**Avis délibéré de la Mission Régionale  
d'Autorité environnementale de La Réunion  
sur le projet de voie urbaine du Tampon  
(tronçon relatif au franchissement de la ravine Blanche)**

n°MRAe 2020APREU1

L'Autorité environnementale (Ae) a été saisie pour avis par la communauté d'agglomération du Sud (CaSUD) sur le projet de voie urbaine située sur le territoire de la commune du Tampon.

Plan détaillé du tronçon prioritaire n° 6 (extrait de l'étude d'impact – annexe du chapitre 12.4)

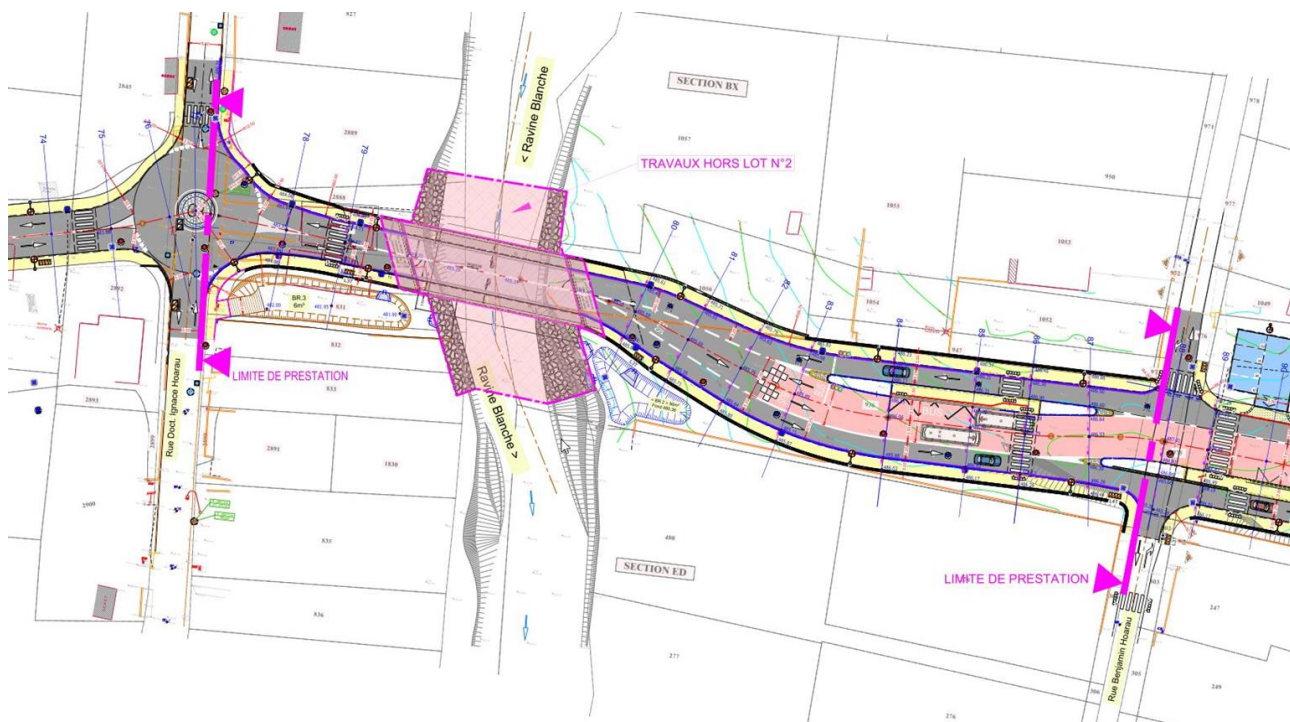
Concernant le tronçon prioritaire, il convient de noter que l'aménagement d'un rond-point est indiqué au niveau de la rue du docteur Ignace Hoarau, alors que certains plans de détail du projet affichent une limite de prestation au droit de cette voie.

- ***L'Ae recommande à la CaSUD de traduire le bilan de la concertation préalable dans l'étude d'impact et son résumé non technique, en précisant les éventuels ajustements apportés au projet (y compris dans ses phases de réalisation intermédiaires) et en reprenant explicitement ses engagements en termes de mesures environnementales suivant les thématiques concernées.***

#### *Dévoisement du Bras de Douane (extrait de l'étude d'impact – page 221)*

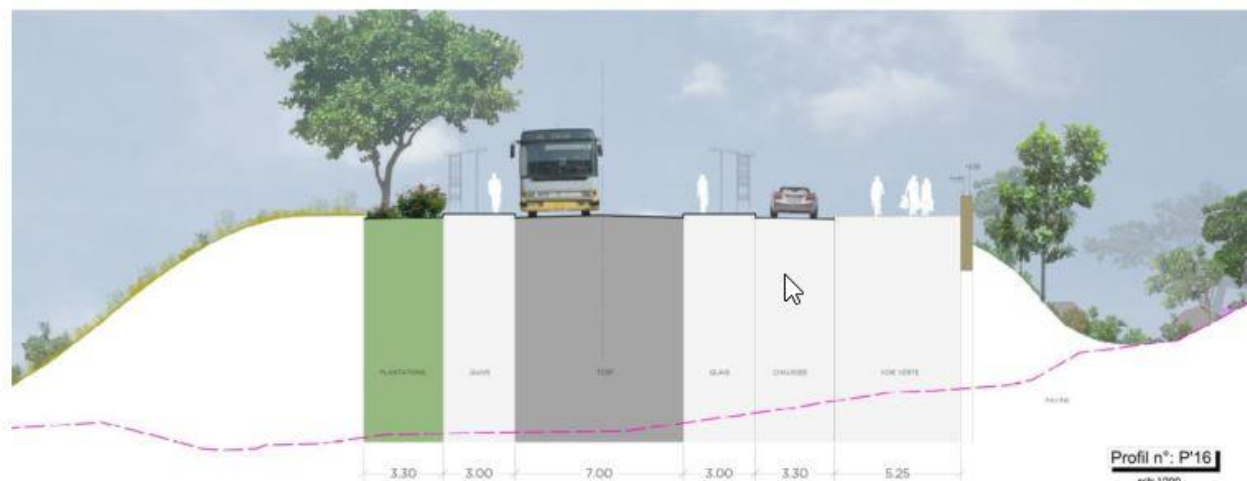
Concernant la section 2 des travaux à réaliser ultérieurement, il est d'ores et déjà prévu le dévoiement de la ravine du Bras de Douane sur deux secteurs, avec la création d'un canal hydraulique le long de la voie urbaine. Celle-ci étant prévue en grande partie dans l'emprise de ladite ravine (traversée longitudinale et non perpendiculaire), son lit naturel doit être comblé, créant ainsi une forte artificialisation (cf. pages 45 et 223 de l'étude d'impact). Il est par conséquent nécessaire de fournir une cartographie caractérisant les risques d'inondation sur la zone après aménagement

(simulation/modélisation de la crue centennale avec l'état projet) pour s'assurer de la non aggravation des aléas pour les tiers.

- ***Au regard du scénario retenu pour la section 2 du projet global (dévoisement de la ravine du Bras de Douane), l'Ae recommande à la CaSUD de mieux justifier la non aggravation des risques d'inondations et le maintien de la continuité écologique respectivement en considération du PPR (zone rouge d'interdictions de type R1) et du PLU en vigueur (zone naturelle de type Nco de corridor écologique susceptible d'autoriser le projet sous réserve qu'il s'insère dans le milieu environnant et qu'il ne compromette pas le caractère naturel de la zone).***
